Mission régionale d'autorité environnementale

**Avis sur le projet d'exploitation
du parc éolien des Haut Vin
à Chappes, Chaumont-Porcien, Remaucourt (08)
porté par la société FERME ÉOLIENNE HAUT VIN**

N° réception portail : 006045/A P

Figure 1: Localisation de la zone d'implantation potentielle (ZIP) du projet, des éoliennes et distances aux premières habitations

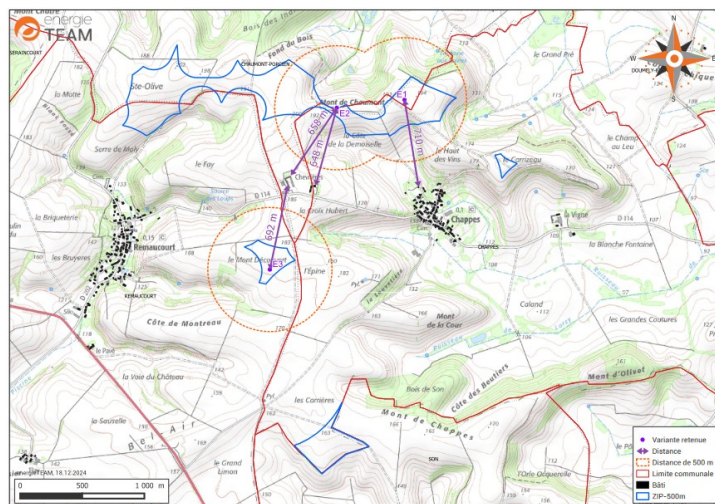
Alors que les recommandations du SRE Champagne-Ardenne et du document Eurobats¹⁴ du Programme des Nations Unies pour l'Environnement (PNUE) recommandent un éloignement minimal entre éoliennes et lisières boisées ou haies de 200 m en bout de pale, l'Ae constate que les éoliennes E1 et E2 sont respectivement à environ 117 m et 105 m au bout de pale d'éléments boisés.

L'Ae recommande au pétitionnaire de respecter une distance de 200 m en bout de pales entre les machines et les boisements ou haies et de déplacer les éoliennes E1 et E2 en conséquence.

Figure 2: Contexte éolien du projet à l'échelle de l'aire d'étude éloignée (20 km autour de la ZIP)

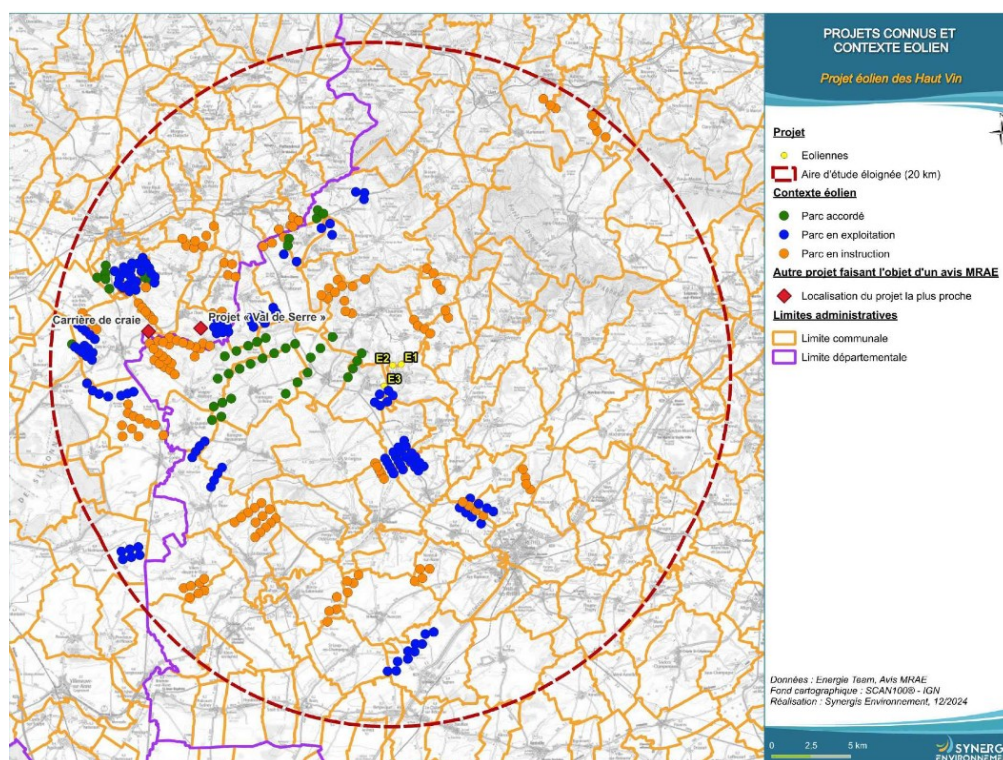
D'après le dossier, les trois éoliennes du projet sont situées dans « l'alignement » du parc de Chappes-Remaucourt dans l'axe de migration des oiseaux (direction sud-ouest / nord-est). L'Ae ne partage pas cette affirmation pour les éoliennes E1 et E2 qui ne sont pas situées dans le prolongement du parc de Chappes-Remaucourt et n'en suivent pas la forme.

Les éoliennes du parc sont toutes éloignées les unes des autres de plus de 300 m. L'Ae s'interroge sur le respect de ces 300 m entre l'éolienne E3 du parc des HAUT-VIN et l'éolienne la plus proche du parc Chappes-Remaucourt.

L'Ae recommande au pétitionnaire de préciser la distance qui sépare l'éolienne E3 de l'éolienne la plus proche du parc de Chappes-Remaucourt et, le cas échéant, de déplacer E3 pour tenir une distance inter-éolienne de 300 m minimum en bout de pale avec toutes les éoliennes alentour.

Figure 9: Diagramme de saturation dans l'aire d'étude rapprochée

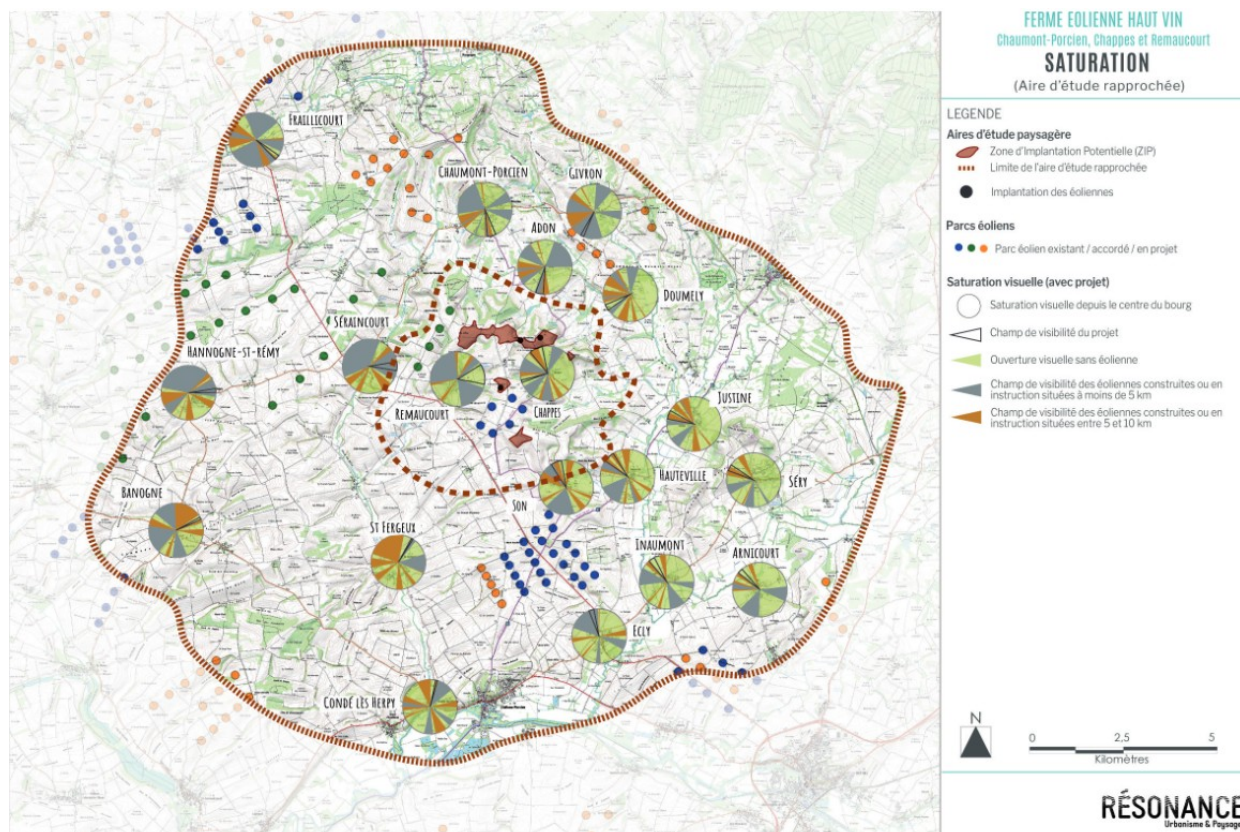
Remaucourt est le seul bourg pour lequel l'espace de respiration est diminué (passage de 54° à 40°). En effet, la plupart du temps le projet s'insère sur des angles déjà occupés par le motif éolien. Séry est le seul bourg parmi les 10 bourgs étudiés, qui n'est pas sujet à saturation, que ce

soit avant ou après le projet. L'ajout du projet fait dépasser les seuils d'alerte de l'indice d'occupation des horizons pour Inaumont et Arnicourt.

Sur les secteurs proches depuis lesquels le projet se place au premier plan (Chaumont-Porcien, Adon, Chappes), le projet génère localement des incidences modérées à fortes.

L'Ae recommande au pétitionnaire d'éviter le dépassement des seuils d'alerte de l'indice d'occupation des horizons pour Inaumont et Arnicourt et de ne pas aggraver la situation de saturation existante sur l'ensemble des communes.
